Produktänderungsmitteilung | PCN

Product Change Notification

PCN Nummer <i>PCN Number</i>	PCN 0118	Datum <i>Date</i>	26.09.2024
Artikel / SKU <i>Part / SKU</i>	3411a 3411 A Cu sn 8-6		
Titel <i>Title</i>	Rohrkabelschuhe <i>Tubular terminal uninsulated</i>		
Grund der Änderung <i>Reason of Change</i>	Anpassung an verschiedenen Massen <i>Adjustment to different masses</i>		
Art der Änderung <i>Typ of Change</i>	☒ Major Änderungen in Aussehen, Abmessung, Funktion ☐ siehe Beilage <i>Change in form, fit or function ☐ see attachment</i>		
Zu erwartendes Risiko der Änderung <i>Expected risk of change</i>	Die technische Anpassung birgt nur ein geringes Risiko und hat keinen wesentlichen Einfluss auf die Funktion. Leichte Abweichungen zum aktuellen Produkt sind möglich, gewährleisten jedoch grundsätzlich die gleiche Kompatibilität. Bitte beachten Sie dennoch die Änderung und prüfen Sie die Funktionalität. <i>The technical customisation involves only a low risk and has no significant influence on the function. Slight deviations from the current product are possible, but basically guarantee the same compatibility. Nevertheless, please note the change and check the functionality.</i>

Alt / Old:

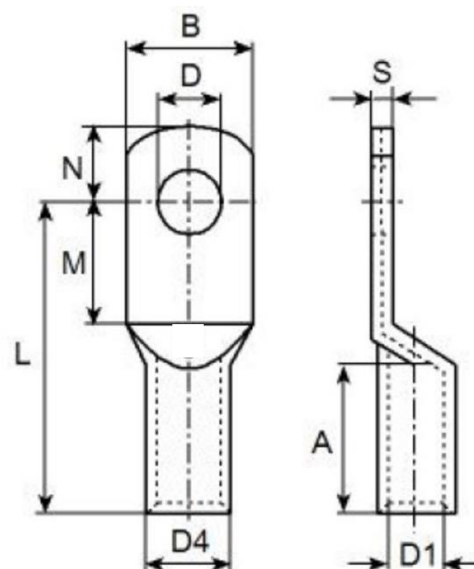
Leiterquerschnitt <i>Conductor cross-section</i>	6.00 mm ² / AWG 12-10
Für Bolzen <i>For Bolt</i>	M8
A [mm]	7.50
B [mm]	15.00
D [mm]	8.40
D1 [mm]	3.50
D4 [mm]	6.50
L [mm]	23.00
M [mm]	10.00
N [mm]	10.00
S [mm]	1.40

Neu / New:

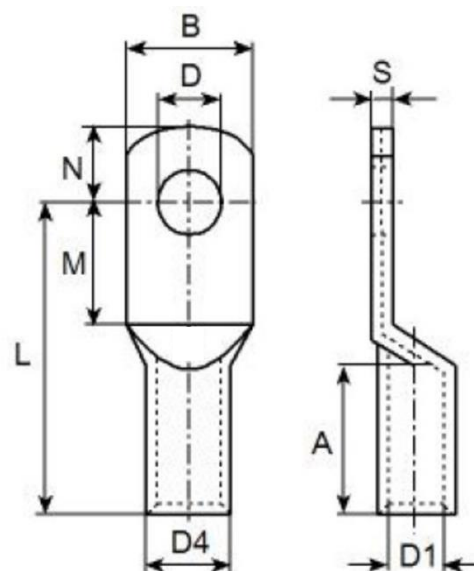
Leiterquerschnitt <i>Conductor cross-section</i>	6.00 mm ² / AWG 12-10
Für Bolzen <i>For Bolt</i>	M8
A [mm]	9.00
B [mm]	15.00
D [mm]	8.40
D1 [mm]	3.50
D4 [mm]	6.50
L [mm]	23.00
M [mm]	9.30
N [mm]	9.50
S [mm]	1.50
